DETERMINAZIONE DEL DIRIGENTE SERVIZIO VIA e VINCA 28 ottobre 2022, n. 374

D.Lgs. 152/2006 e smi, L. 241/1990. Provvedimento conclusivo del procedimento di valutazione di impatto ambientale ricompreso nel procedimento ID VIA 630 ex art. 27 bis del TUA per il “Piano di Sviluppo Industriale di NTC-Masterplan Fasi 1-4” sito in agro di Nardò (Le), località Fattizze. Proponente: Nardò Technical Center (NTC).

QUADRO DELLE CONDIZIONI AMBIENTALI

Oggetto: PROCEDIMENTO EX ART. 27 - BIS DEL D. LGS. 152/2006 E SMI PER IL "PIANO DI SVILUPPO INDUSTRIALE DI NTC - MASTERPLAN FASI 1-4" SITO IN AGRO DI NARDÒ (LE), LOCALITÀ FATTIZZE

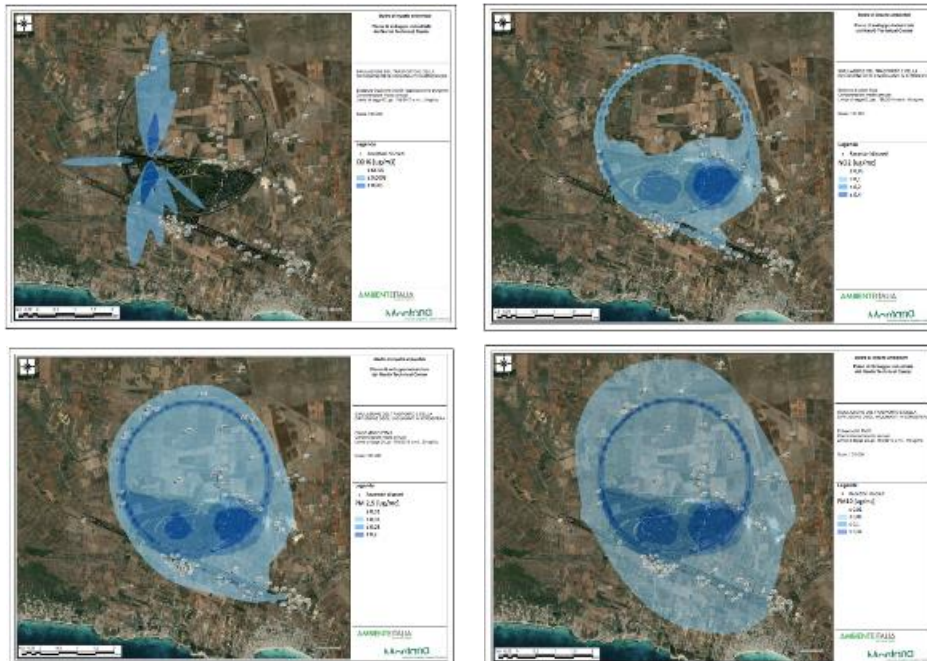
i risultati della simulazione condotta sono riportati nella tabella alle pagg. 94, 95 e 96 dell'elaborato "20V016_PAUR_PianoSviluppo_NTC_AMBIENTE_02.pdf" e da quanto rilevabile non risultano registrati superamenti dei limiti di legge (D.Lgs. 155/2010 e s.m.i.).

Si da atto, infine, che il proponente rispetto al comparto aria, ha altresì implementato il piano di monitoraggio considerando le fasi Ante operam (AO), di cantiere (FC) e Post operam (PO). I punti di

Figura 23: Schema di riutilizzo delle acque reflue

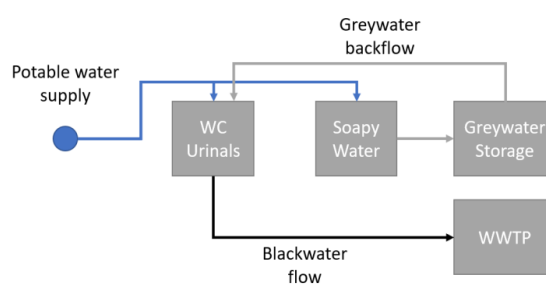
In merito, poi, all'applicabilità del RR 8/2012, precisa che *“Le acque grigie verranno deviate in un deposito temporaneo da dove verranno successivamente utilizzate per lo sciacquone di servizi igienici e orinatoi. Le acque grigie saranno trattate in situ per rispettare i valori riportati nella Tabella 1 fondata nell'allegato 1 della RR 8/2018.”*, secondo il seguente flusso gestionale:

Considerato che il progetto prevede che all'impianto di trattamento SRB a realizzarsi risultano destinati, previa fase di disoleazione in situ ed eventuale degrassazione, anche i reflui industriali (acque reflue provenienti dalle officine o dagli impianti di lavaggio auto, rispondenti alla lett. h) del comma 1, art. 74 del D.Lgs n°152/2006), il Comitato prescrive che il proponente provveda alla gestione separata delle acque reflue industriali dalle acque reflue assimilate alle domestiche (art.3, comma 1 del R.R. n°26/2011 come modificato ed integrato dal R.R. n°7/2016), provvedendo alla determinazione del carico di inquinanti che caratterizza i reflui industriali ed il conseguente appropriato sistema di trattamento a monte del rilascio sul suolo nei limiti previsti dalla Tabella 4 dell'allegato 5 alla Parte Terza del D.Lgs n°152/2006. Inoltre le acque reflue di tipo domestico siano gestite conformemente agli schemi di cui all'allegato 3 del R.R. n°26/2011, sulla base del carico generato (in termini di abitanti equivalenti) per ogni insediamento, ottimizzando il numero di impianti e la loro distribuzione sul territorio.

Il tratto della SP 359 tra l'intersezione con la SP 219 (in alto) e con la SP 109 (in basso)

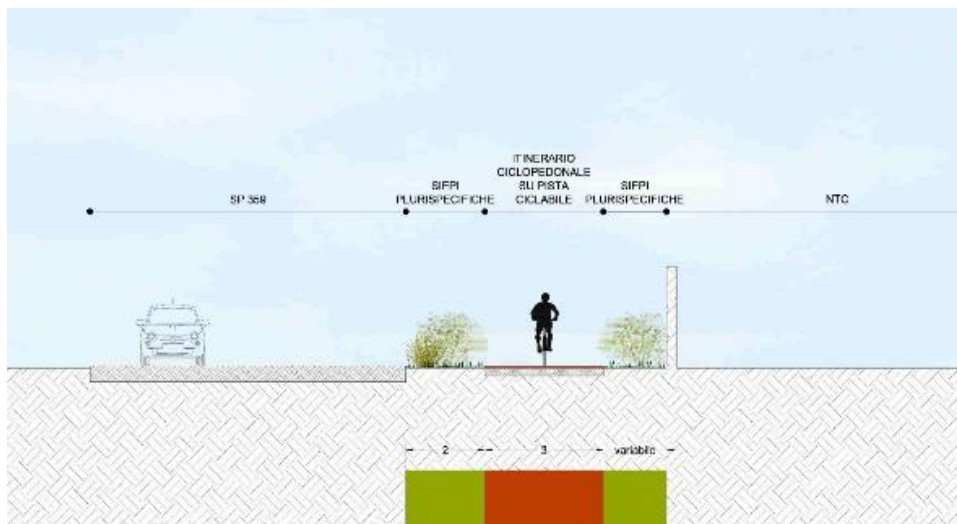
A questo proposito, nel parere del Comitato del 01/03/2022 si evidenziava ulteriormente la presenza, in prossimità della masseria, di una intersezione a raso tra la SP 359 e al SP 219 che rappresenta uno snodo stradale delicato e certamente problematico sul piano della sicurezza stradale. Nonostante l'eliminazione della Masseria dal novero delle azioni compensative, non si può

non sottolineare che invece il problema del miglioramento della sicurezza stradale rimane importante ai fini della costruzione di una complessiva strategia di valorizzazione territoriale che il progetto intende comunque portare avanti. Lo snodo in questione, infatti, si colloca sulla viabilità che collega Avetrana con Porto Cesareo e che costituisce il bordo meridionale dell'intero insediamento e può ritenersi il contraltare dell'analoga intersezione tra SP 359 ed SP 109 collocata più ad Est in direzione di Porto Cesareo, dove è invece presente una rotatoria convenzionale. Il tratto tra le due intersezioni, pari a 6 km circa, nonostante la sezione limitata a 6 m è perfettamente rettilineo e pertanto soggetto all'uso con velocità superiori a quella prevista (40 km/h come si desume dalla scarsa segnaletica) con inevitabile aumento dei fattori di rischio, destinati a diventare molto elevati in rapporto all'aumento del tasso di utilizzazione dell'infrastruttura a seguito dell'intervento, della eventuale presenza di utenza di tipo debole (pedoni e ciclisti) e dell'assenza di percorsi dedicati protetti.

SP 340 in direzione Nord Ovest

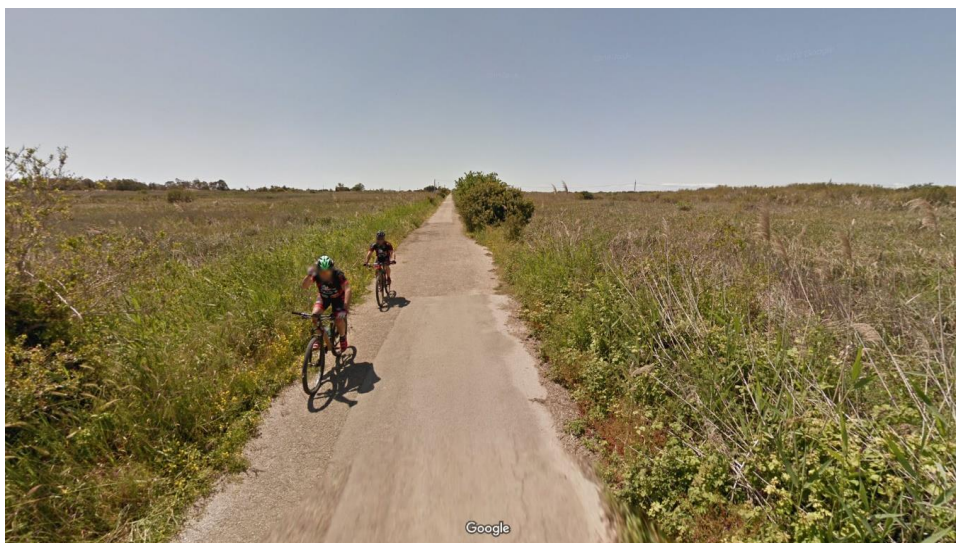
Ciclovia dei Tre Mari coincide con la sede della SP340, una viabilità certamente difficile da assoggettare ad un buon livello di sicurezza e di comfort nei tratti di attraversamento urbano, e comunque da confrontare con i programmi di ciclabilità (se esistenti) di tipo locale (PUMS e Biciplan urbani). Sui tratti extraurbani, invece, ci sono evidenti problemi di sicurezza, dovuti alla sovrapposizione tra traffico veicolare e ciclistico, soprattutto in fase estiva, la cui soluzione, in assenza di una corsia riservata, appare difficilmente affidabile alle sole opere di segnaletica.

Si ritiene opportuno che il Proponente quindi approfondisca tale proposta, ne verifichi adeguatamente la fattibilità tecnica, l'efficacia e la sicurezza, e comunque verifichi se sia possibile

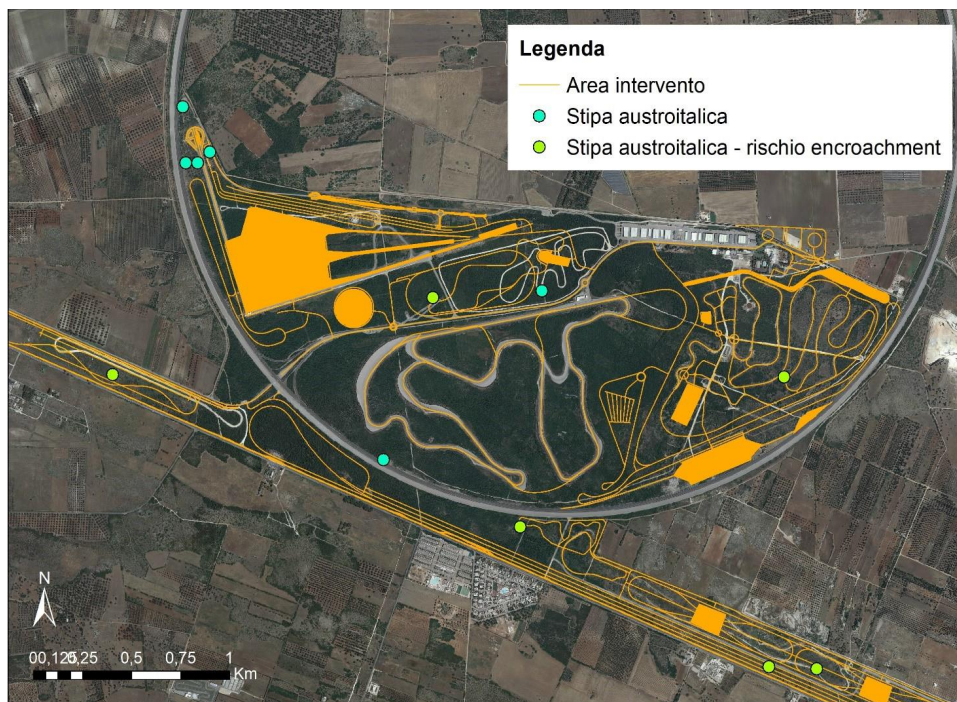
Si ribadisce la necessità di aggiornare il Piano di Monitoraggio con la specifica previsione del monitoraggio dell'impronta di carbonio e di indicatori prestazionali correlati alle azioni di contenimento definite rispetto alle emissioni annue di GHG al fine di misurare e tenere sotto controllo le performance delle azioni (punto 1).

Il comitato prescrive che il PMA sia implementato rispetto alle matrici ambientali acqua e suolo, prevedendo puntuali monitoraggi dei reflui trattati scaricati sul suolo (acque reflue assimilate alle domestiche, acque reflue industriali, acque meteoriche) con frequenza annuale ed in relazione alla tabella 4 dell'allegato 5 della parte terza del D.Lgs. 152/06 e s.m.i..
